株式会社日本イトミック

電気瞬間湯沸器 EIX シリーズ製品仕様変更のご案内

【別紙】EIX シリーズ新旧比較

① 電源プラグについて

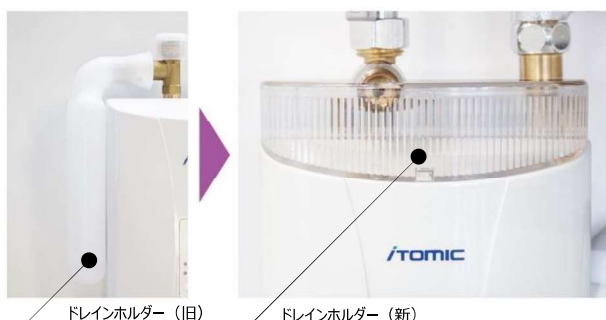
電気設備工事が必要な丸端子電源コードからプラグ付電源コードへの変更で、施工性が向上しました。

単相 200V5kW	単相 200V3.2kW	単相 100V2.5kW
新型式	EIX- 250B0	EIX-232 B0	EIX-125 B0
プラグ			
	引掛型プラグ：パナソニック WF3334	引掛型プラグ：パナソニック WF3524	引掛型プラグ：明工社 MH7153W

電源コードは、1.0m付属しております。
